Participatie-oefening over zone B met leerlingen van Sint-Paulus (Marathonstraat) - verslag

23 oktober 2026

Tijdens 2 lesuren werd het voorstel voor het ontwerp van de openbare ruimte op zone B, het zogenaamde Rijsenbergpark, besproken. De zone B langs de Koningin Fabiolalaan maakt deel uit van het grotere Project Gent Sint-Pieters.

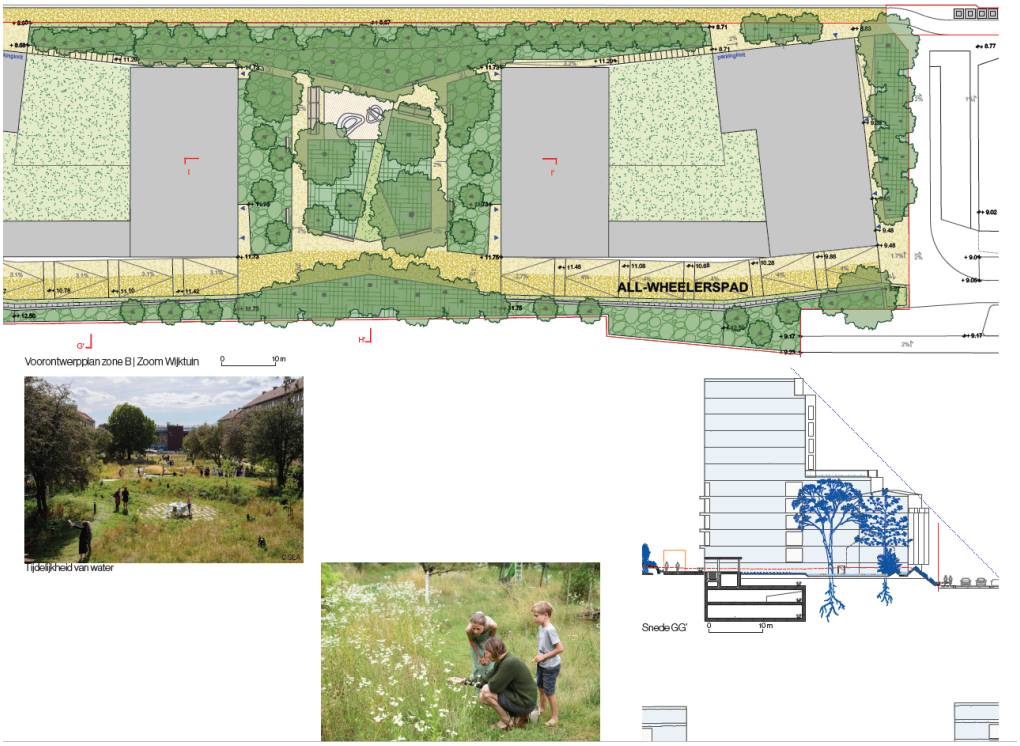
- Eetbaar groen is leuk, maar vraagt voldoende aandacht voor beheer. Het is belangrijk om te vermijden dat rottend fruit op de 'gebruiksdelen' van de Wijktuin of het all wheelerspad valt. Ook noten op het all wheelerspad moeten worden vermeden want die maken het pad moeilijker begaan- en befietsbaar.
- Kan er een drinkwaterfontein komen in de Wijktuin?
- De speelzone voor kinderen werd door sommigen in vraag gesteld: rustige omgeving – speelzone?

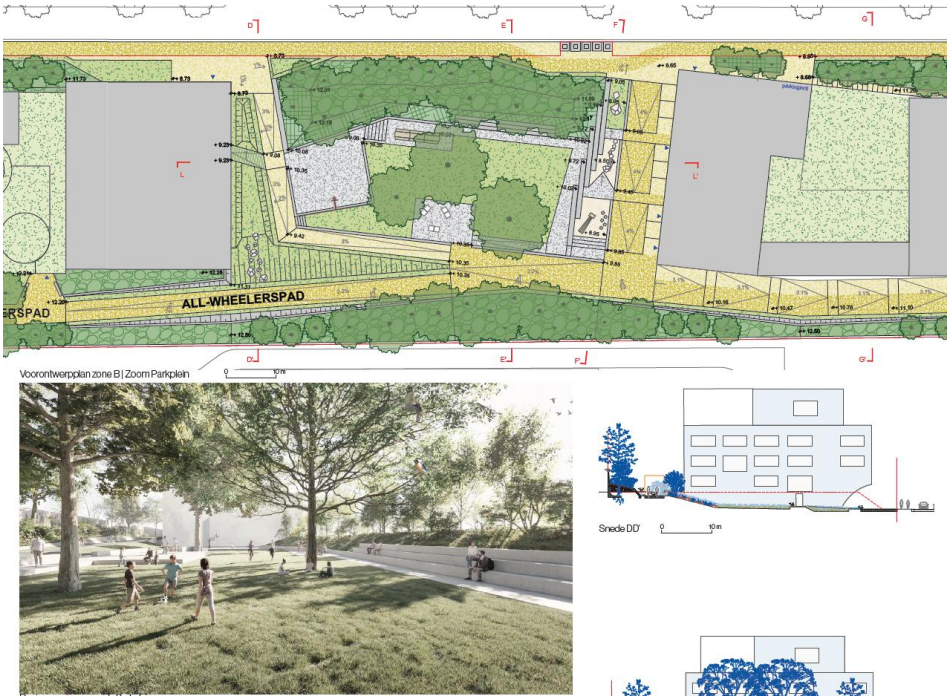
- Is hier ook een gewone fontein (met speelwaarde) mogelijk, bijvoorbeeld van het type zoals de fontein op het kruispunt van de Vlaanderenstraat en de Reep?
- Is de bocht in het pad langs de school niet te scherp voor skaters?
- Zal de ondergrond van het all-wheelerspad en de paden naar de K. Fabiolalaan wel glad genoeg zijn voor skaters?

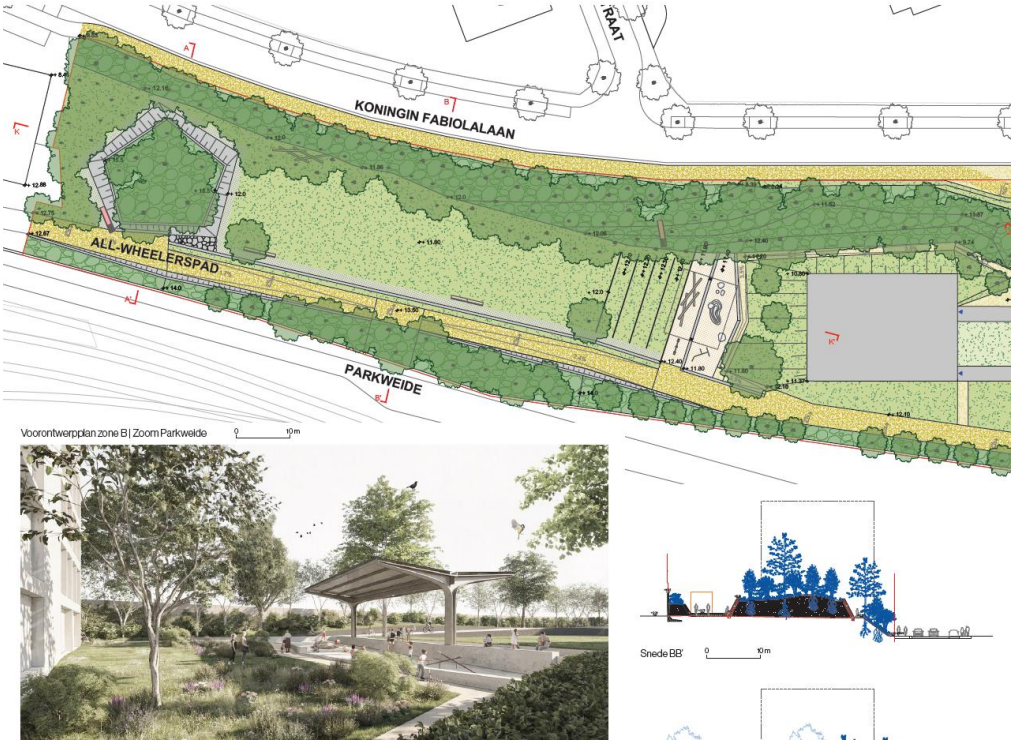
- Op de wand langsheen de weide straatkunst aanbrengen, zodat lelijke graffiti (tags) worden vermeden.
- Water rond de ontoegankelijke natuurzone zou die zone echt ontoegankelijk maken.
- Aan de ontoegankelijke natuurzone zal best een vuilbak worden geplaatst om sluikstort te voorkomen.
